**Avis délibéré
de la Mission régionale d'autorité environnementale
Provence-Alpes-Côte d'Azur
sur le projet d'implantation de deux centrales
hydroélectriques au Haut-Fournel à L'Argentière-La Bessée
(05)**

N°MRAe 2021APPACA2
N°Garance – 2020 - 2745

Figure 4: Localisation de la plaine alluviale, la partie encadrée en rouge désignant le TTC de la centrale amont au sein de la plaine alluviale (source : p.307 de l'étude d'impact)

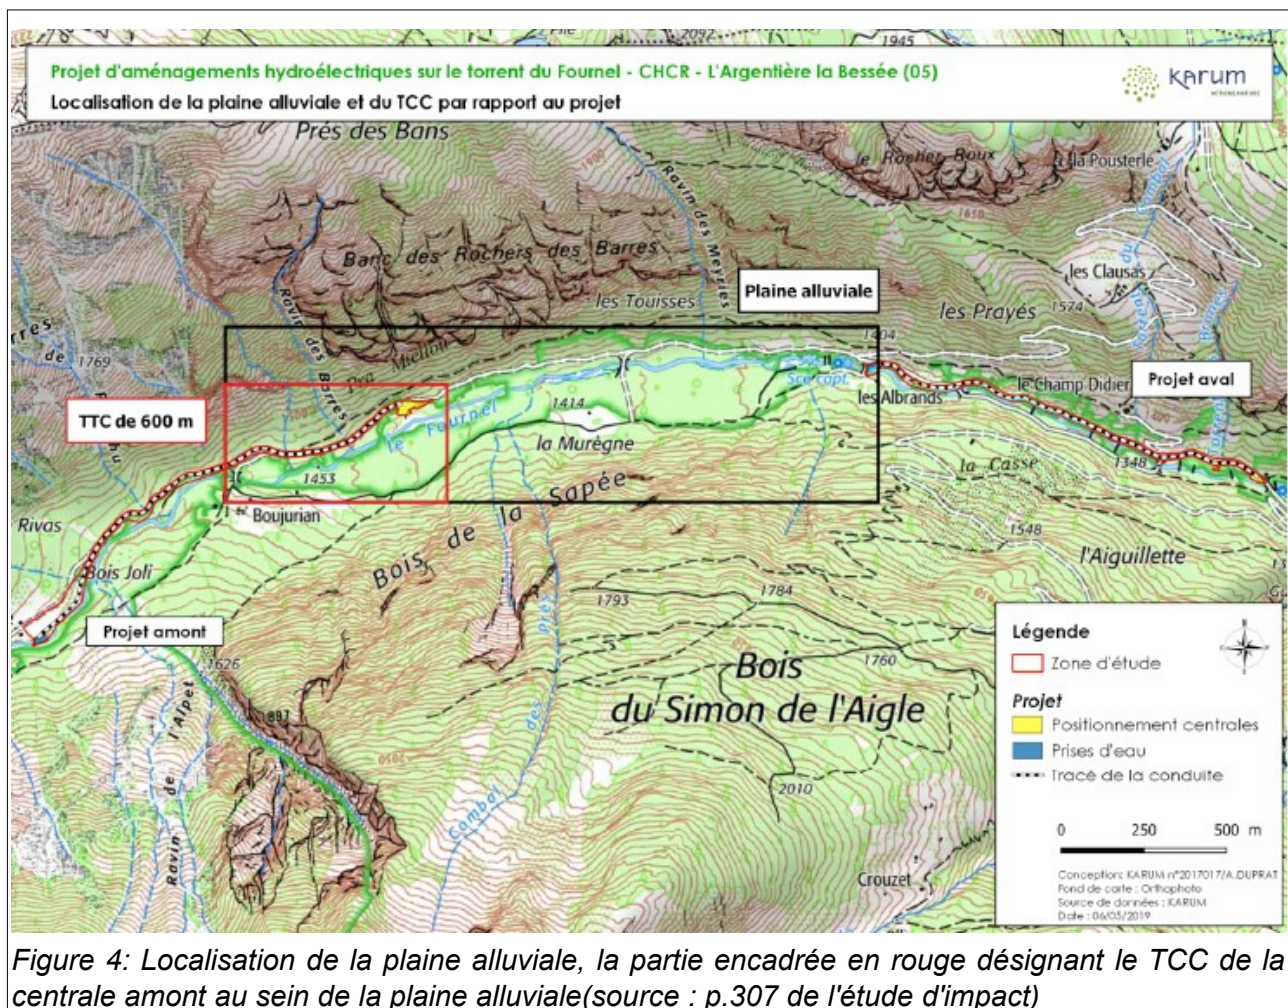
Le quart supérieur de la plaine alluviale, correspondant aux 600 mètres du tronçon court-circuité du projet amont, sera particulièrement affecté par le débit réservé (le projet aval se situant en dehors de celle-ci). Il ressort en effet des résultats d'une étude hydraulique demandée par le pétitionnaire (en annexe 1 de l'étude d'impact) que *« la plaine alluviale est alimentée en grande partie par les pertes du torrent, le projet risque donc d'avoir un impact quantitatif sur la recharge de la plaine alluviale »*. Cette section torrentielle du Fournel est la seule où les milieux et espèces aquatiques peuvent s'exprimer, le haut du torrent relevant du domaine et du climat alpin et le bas étant constitué de gorges. Pour autant, l'étude d'impact identifie un impact faible du projet sur la plaine alluviale, alors que le régime de débit réservé induira une forte atteinte sur les ripisylves liée au faible niveau d'eau et à la suppression des fluctuations de débit qui font la richesse écologique des torrents de montagne.

La MRAe recommande de justifier de l'impact faible du projet amont sur la plaine alluviale, le cas échéant de réévaluer l'impact du projet sur ce milieu et d'assurer un suivi sur la durée de vie du projet.

Figure 6: Aménagement hydroélectrique de la vallée (source : p.107 de l'étude d'impact)

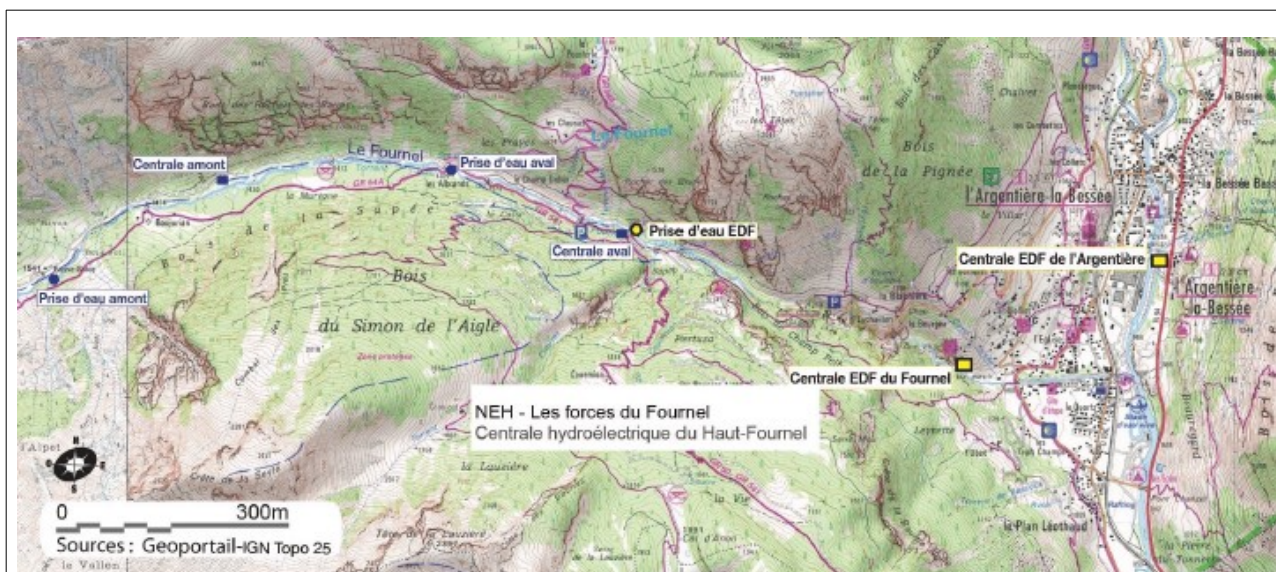
Cependant, cette affirmation n'est étayée par aucune analyse des impacts cumulatifs du projet liés à la modification de l'hydrologie du Fournel lors du fonctionnement des centrales (passage en débit réservé) sur près d'un tiers de sa longueur. Il s'agit, notamment, d'évaluer les effets sur :

- les habitats de type ripisylve, qui contribuent fortement au bon état des eaux du Fournel et contribuent en aval, à l'atteinte du bon état des eaux de la Durance ;
- la plaine alluviale, dont l'alimentation, issue des eaux superficielle du Fournel, risque d'être fortement perturbée du fait du cumul de linéaires en débit réservé ;
- l'adoux, et sa connexion avec le torrent, qui a fait l'objet de travaux d'amélioration pour assurer sa pérennité, et qui risque d'être d'autant plus fragilisée.

La MRAe recommande de procéder à une analyse des effets cumulatifs du projet sur les milieux naturels (ripisylves, plaine alluviale, adoux).
